**Modulo per la presentazione delle osservazioni per i piani/programmi/progetti sottoposti a procedimenti di valutazione ambientale di competenza statale**

Impianto per la produzione di energia da fonte eolica denominato "Parco eolico Toscana", sito nel Comune di Toscana (VT) e relative opere di connessione nei Comuni di Toscana (VT) e Arlena di Castro (VT).  
Codice procedura (ID\_VIP/ID\_MATTM): 5419

Figura 23 Schema di distribuzione degli impianti da FER: in rosso, gli aerogeneratori esistenti, in blu quelli in progetto, in magenta gli impianti fotovoltaici esistenti e in arancio quelli in iter di VIA e di Autorizzazione Unica.

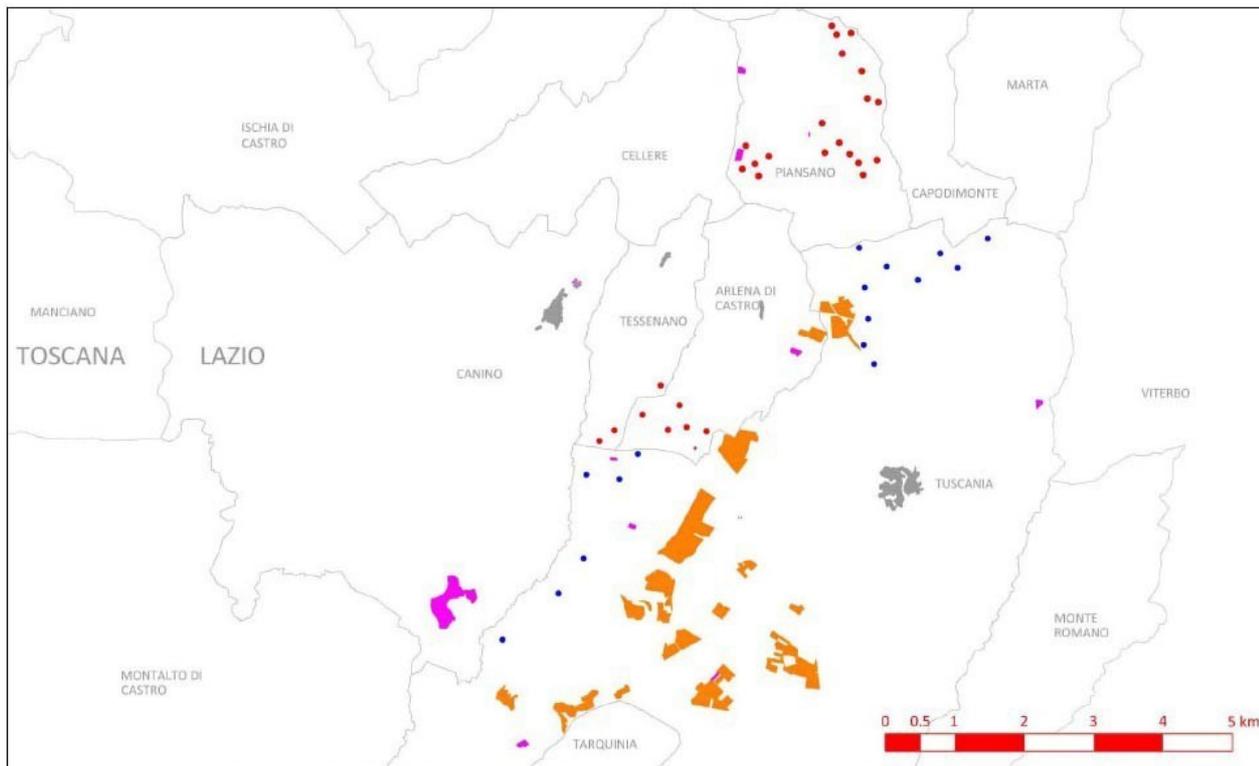
La figura 23 su SINTESI NON TECNICA DEL SIA (GE\_TSC01\_PD\_SIA04), così come altre mappe di analisi di impatti cumulativi (GE\_TSC01\_PD\_9\_1\_2, GE\_TSC01\_PD\_9\_1\_3, GE\_TSC01\_PD\_9\_1), omette di rappresentare un ulteriore aerogeneratore presente nel territorio dei comuni di Tessennano e Arlena di Castro, in cui gli aerogeneratori di progetto sono 9 e non 8, mentre non è mai rappresentata una mappa con un'analisi di impatto cumulativo, che comprenda cioè cavidotti, stazioni di utenza e stalli che pure fanno parte del progetto, in relazione di incidenza con i BENI PAESAGGISTICI (ai sensi del D.LDG.42/04 e ulteriori beni da PTPR Lazio). Si tratta di carenze sostanziali che non permettono una valutazione visiva olistica dell'impatto paesaggistico. Allo scopo sarebbe utile anche una mappa con la sovrapposizione dei lavori di realizzazione comprensiva di tutte le aree necessarie, da sovrapporre all'analisi di Impatto cumulativo, in modo da includere sia gli aerogeneratori e i campi fotovoltaici esistenti, sia gli aerogeneratori e i campi fotovoltaici in V.I.A., senza limitarsi ad una rappresentazione semplificata come quella della figurina 23.

Nonostante questo dalla stessa figura 23, emerge come dal Lago di Bolsena al mare Tirreno si stia creando un nuovo territorio che andrà a costituire di fatto un paesaggio industriale, costellato come è di pale eoliche, campi fotovoltaici e stazioni di utenza.
